改善箇所説明図

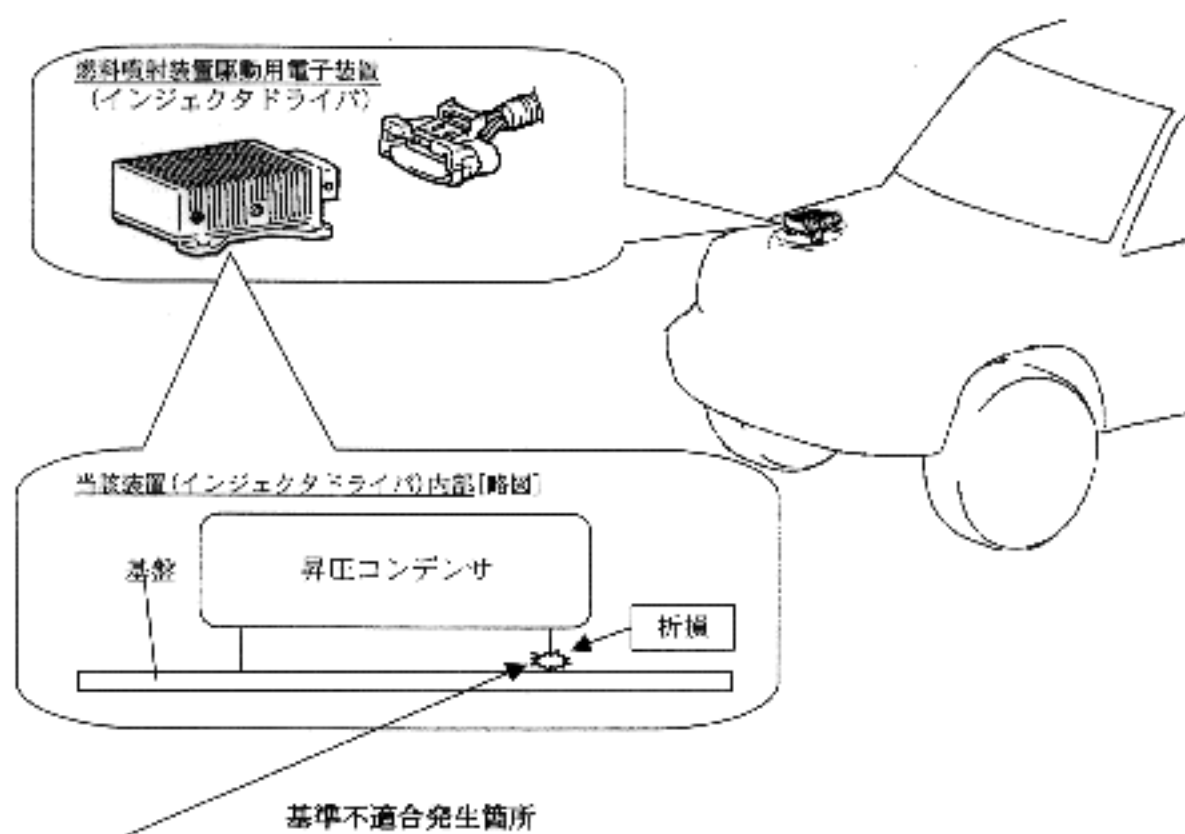
燃料噴射装置(インジェクタ)において、燃料の噴射精度を制御する電子装置(インジェクタドライバ)の車体への取付け位置が不適切なため、そのままの状態で未舗装路走行を続けると、当該装置内部の昇圧コンデンサ取り付け部の配線が振動により折損し、最悪の場合、走行中、原動機が停止し、走行不能に至るおそれがある。

全車両、当該インジェクタドライバ内部の昇圧コンデンサとインジェクタドライバケースの間へシリコンボンドを充填する。

識別：インジェクタドライバの部品ラベル右側に、白または黄色のペイントを塗布する。
